**OBJET: Modification relais moteur sur carte alimentateur
PEAL 401 réf. 5-108561(B)**

ANCIENNE VERSION 5-108561(A)

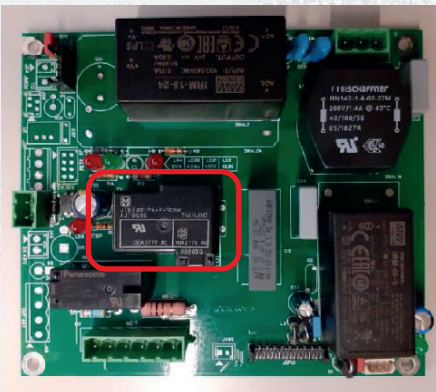
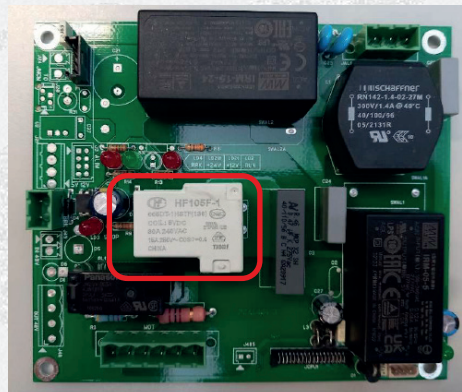
La modification consiste à remplacer le relais électromécanique **RL2** par un relais d'une marque, d'un modèle et d'une couleur différents afin d'éviter les cas signalés de non-démarrage du moteur de lancement avec affichage consécutif du message d'erreur E30.
